PARCO REGIONALE DELLE ALPI APUANE  
Settore Uffici Tecnici

***Cava Fantastico, società Fantastico cava Arni srl, Comune di Stazzema, procedura di Valutazione di impatto ambientale nonché di rilascio di provvedimenti autorizzativi ai sensi dell'art. 27 bis D.Lgs. 152/2006.***

VERBALE

**Oggetto:** *cava Tombaccio Prunetti - Piano di coltivazione della cava Fantastico - proponente: Fantastico Cava Arni Srl - Conferenza dei servizi ex art. 27-bis del 30/06/2023 - Vs. comunicazione prot. 2700 del 16/06/2023 - Contributo istruttorio ai sensi della DLgs 152/06 e LR 10/10*

#### Approvvigionamento energetico ed emissioni convogliate

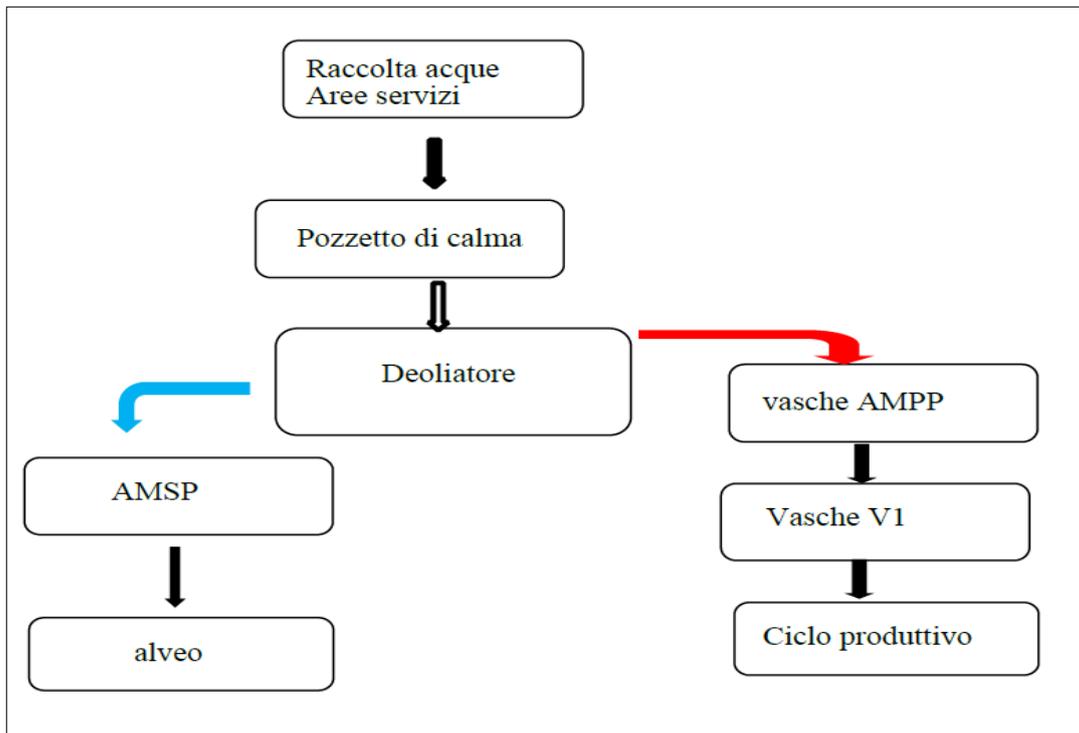
Viene indicata la presenza di un generatore di cui viene fornita la potenza elettrica erogata (220 kw). In base al rendimento medio di generatori a gasolio si può dedurre che la potenza termica nominale sia inferiore a 1 MW e pertanto non si rende necessaria l'autorizzazione alle emissioni convogliate.
